مشروع الحرس الوطني بالاحساء / 1220 p  
الرقم: SBG-SANG-BHK-P-1220-ATC-000952

### الموضوع : متابعة تنفيذ الاعمال بموقع الأحساء

CONSULTANT:		CLIENT:		CONTRACTOR:	
دار الحياض DAR AL HAYADH ARCHITECTURE & ENGINEERING		المملكة العربية السعودية الحرس الوطني وكالة الشؤون الفنية الإدارة العامة للمشروعات 		مجموعة بنادر السعودية SAUDI BINLADIN GROUP ARCHITECTURE & BUILDING CONSTRUCTION	
SITE REPORT FOR MECHANICAL WORK					
PROJECT	SAUDI NATIONAL GUARD HOUSING PROJECT			R. NO	1
LOCATION	AL HASA			DATE	21.01.2015
DISCIPLINE				DISCIPLINE	MECHANICAL WORK
ITEM	DESCRIPTION			COMMENTS

المشروع : إسكان الحرس الوطني بالإحساء

( صورة رقم - 18 )

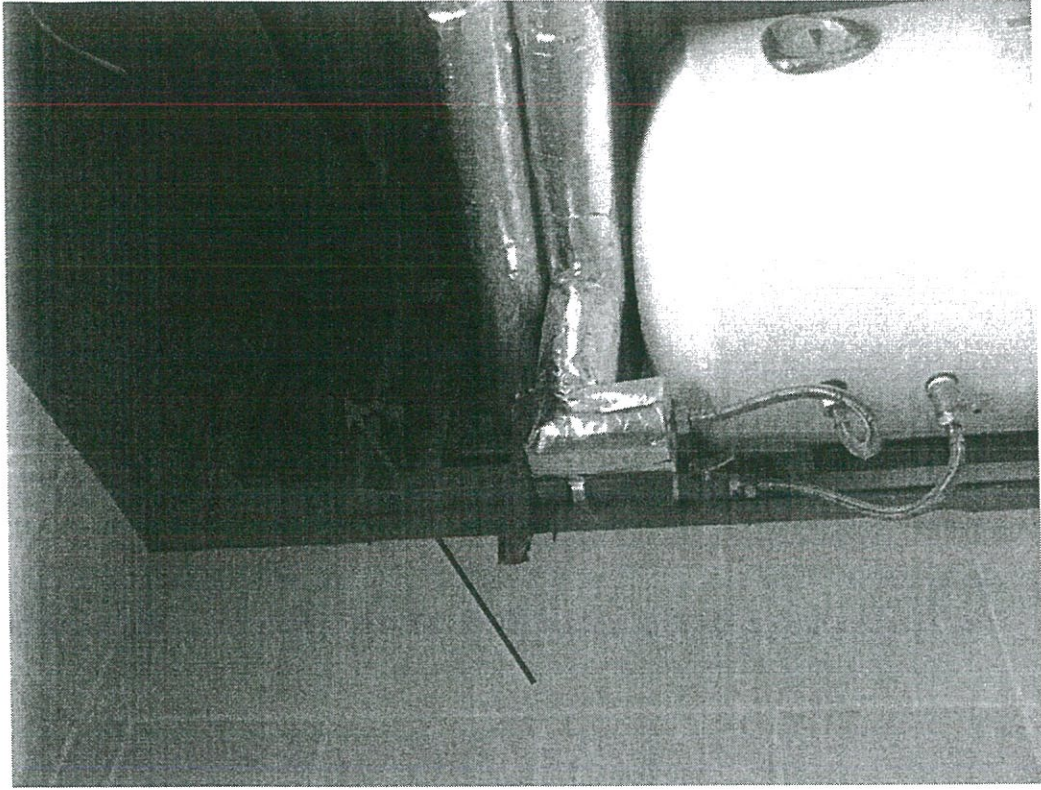
( تظهر في الصورة تسريبات مياه غزيرة - اكمال الطلاء قبل تسليم العازل )

( صورة رقم - 19 )

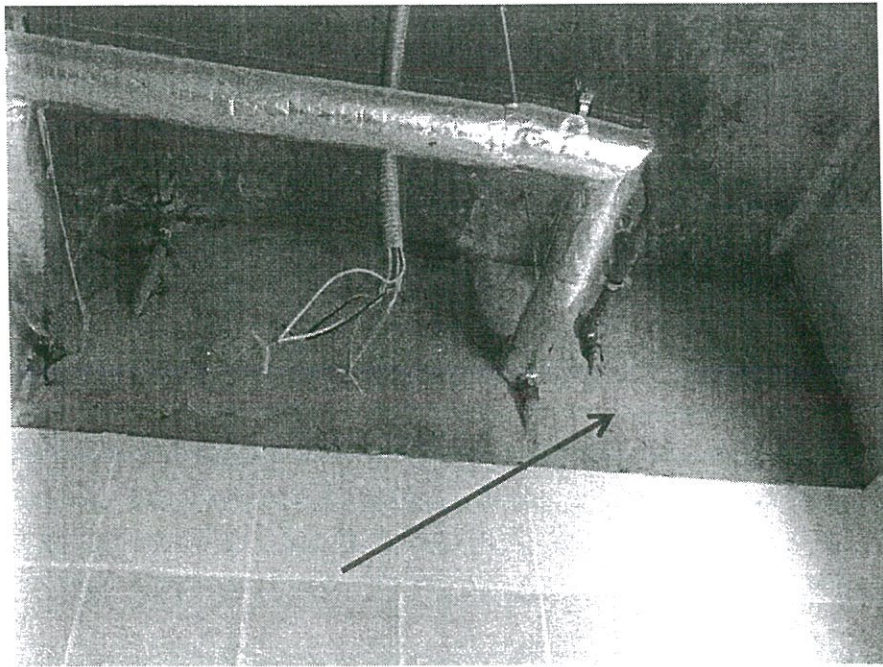
( عدم إكمال أعمال العزل الحراري في الحمامات )

( صورة رقم - 20 )

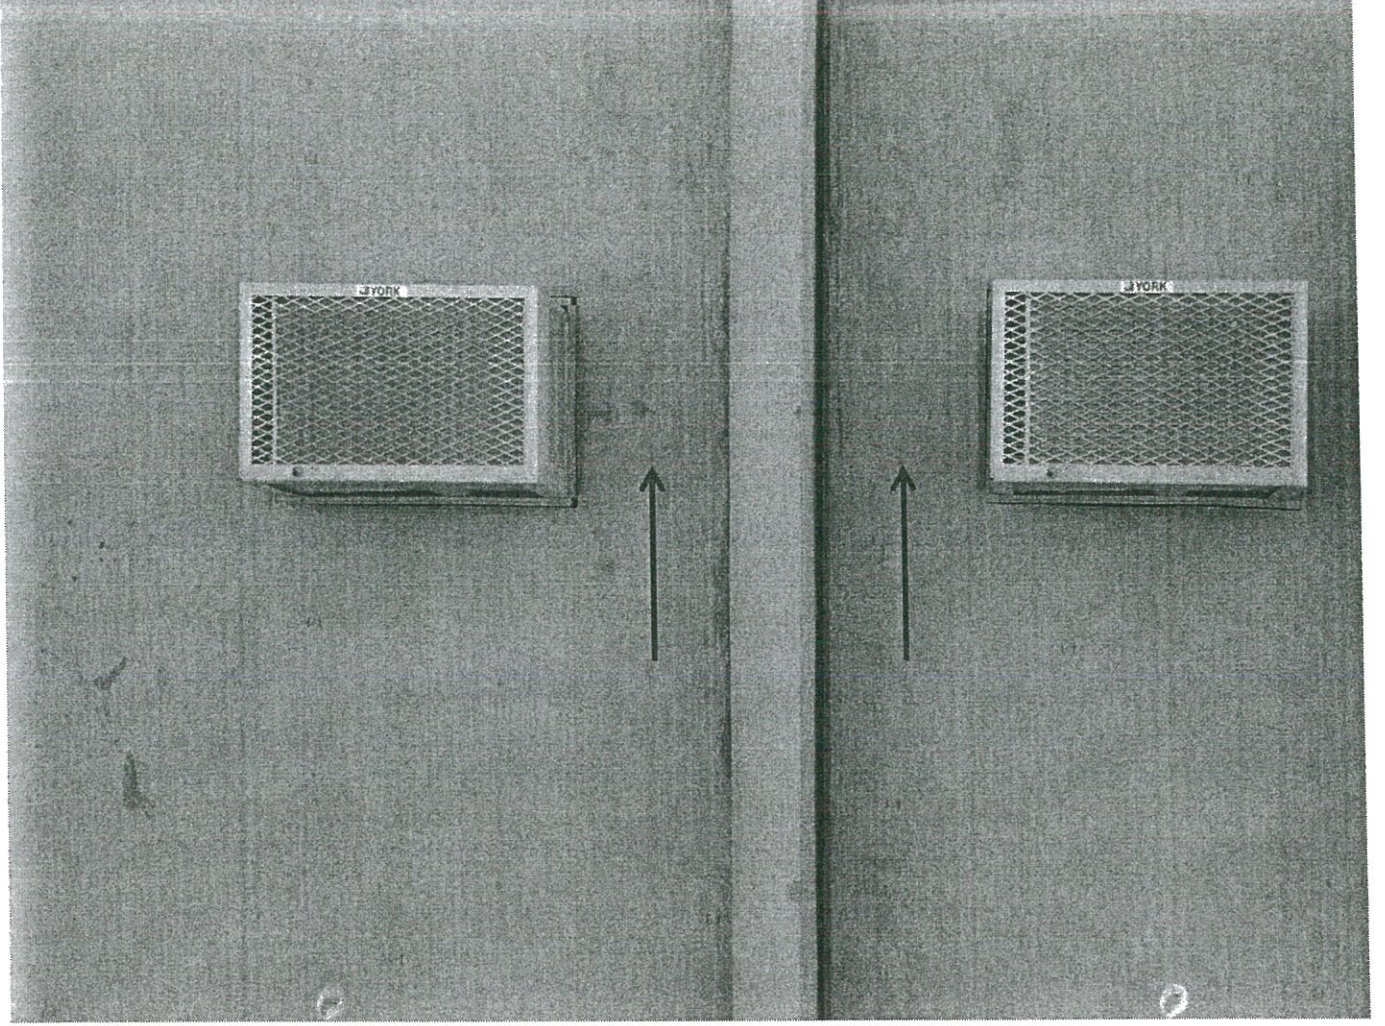
( عدم الالتزام بالمواصفات في تشطيب المنطقة العلوية-تحتوي على بياض وطلاء )
